改善箇所説明図①

連節バスにおいて、車軸に装着されているエアスプリングのピストン取付ボルトが規定トルクで締付けられていないものがある。そのため、使用過程で当該取付ボルトが緩んでピストンが脱落するおそれがある。

改善箇所説明図②

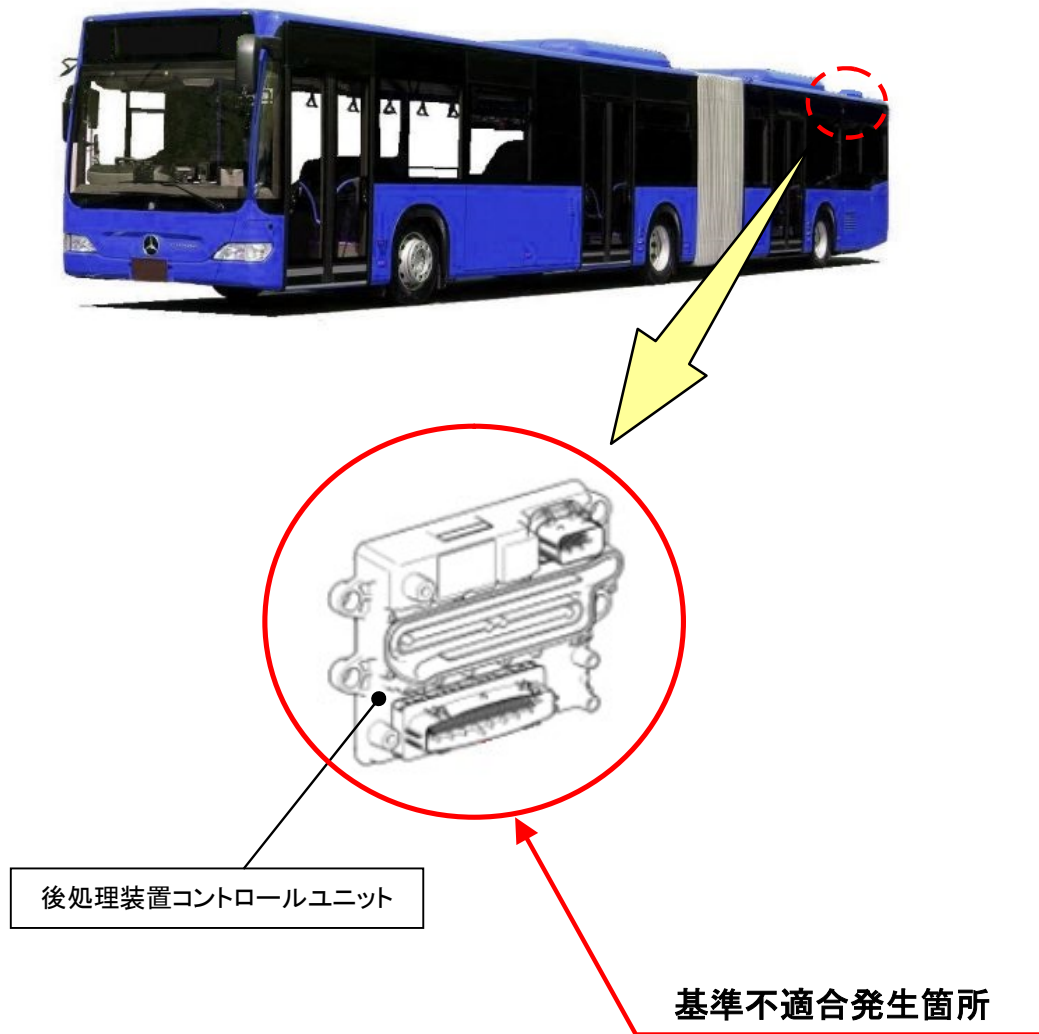
連節バスにおいて、センターアクスルに装着されているホイールハブキャリアの取付ボルトが規定トルクで締付けられていないものがある。そのため、使用過程で当該取付ボルトが緩み、最悪の場合、ホイールハブキャリアごとタイヤが脱落するおそれがある。

全車両、センターアクスルのホイールハブキャリア取付ボルトの締付け状態を点検し、当該取付ボルトに緩みが認められた場合は、センターアクスルを交換する。

識別：作業完了車には、車両左後方点検リッド裏に「HB211」の文字が記載された白黄色のシールを貼付ける。
